**Samodzielny Publiczny Zespół Zakładów Opieki Zdrowotnej
im. Marszałka Józefa Piłsudskiego w Płocku**

FZP.261.8.2019

Dotyczy: Postępowania o udzielenie zamówienia publicznego w trybie przetargu nieograniczonego na dostawę fabrycznie nowych ambulansów typu C wraz z wyposażeniem medycznym

WYJAŚNIENIE TREŚCI SIWZ NR 1 / ZMIANA TREŚCI SIWZ NR 2
(zamieszczone na stronie internetowej Zamawiającego)

Pytanie nr 12

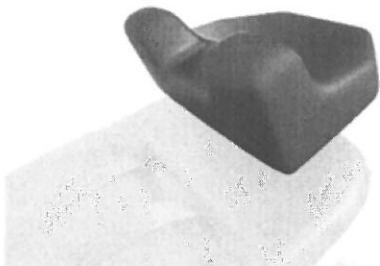
Czy Zamawiający dopuści na zasadzie równoważności nosze główne z transporterem renomowanej marki Ferno charakteryzujące się następującymi parametrami?:

- przystosowane do prowadzenia reanimacji, wyposażone w twardą płytę na całej długości pod materacem umożliwiającą ustawienie wszystkich dostępnych funkcji i pozycji transportowych;

- nosze potrójnie łamane z możliwością ustawienia pozycji przeciwwstrząsowej i pozycji zmniejszającej napięcie mięśni brzucha;
- z możliwością płynnej regulacji nachylenia oparcia pod plecami do kąta 90 stopni tj. do pozycji siedzącej;

- rama noszy pod głowę pacjenta umożliwiająca odgięcie głowy do tyłu, przygięcie głowy do klatki piersiowej, ułożenie na wznak, bez możliwości wyjęcia
- z zestawem pasów szelkowych i poprzecznych zabezpieczających pacjenta o regulowanej długości mocowanych bezpośrednio do ramy noszy;

- możliwość montażu dodatkowego zestawu pasów lub uprząży służącej do transportu małych dzieci na noszach w pozycji siedzącej lub leżącej
- ze składanymi poręczami bocznymi, z chowanymi przednimi i tylnymi rączkami do przenoszenia, z możliwością montażu do ramy noszy składanego wieszaka do kroplówki

- z możliwością wprowadzania noszy na transporter przodem lub tyłem do kierunku jazdy;
- nosze są zabezpieczone przed korozją poprzez wykonanie ich z odpowiedniego materiału

- z nie sprężynującym materacem z tworzywa sztucznego nie przyjmującym krwi, brudu, przystosowanym do dezynfekcji, umożliwiającym ustawienie wszystkich dostępnych pozycji transportowych

- obciążenie dopuszczalne noszy 181 kg
- waga oferowanych noszy 18 kg
- z systemem składanego podwozia umożliwiającym łatwy załadunek i rozładunek transportera do/z ambulansu;

- regulacja wysokości w sześciu poziomach;
- wszystkie koła jezdne o średnicy 125mm, 2 koła skrętne w zakresie 360 stopni, koła umożliwiające jazdę zarówno w pomieszczeniach zamkniętych jak i poza nimi na utwardzonych nawierzchniach i na otwartych przestrzeniach.

- waga transportera 22 kg?

Zamawiający dopuszcza rozwiązanie proponowane przez Wykonawcę, natomiast nie wymaga.
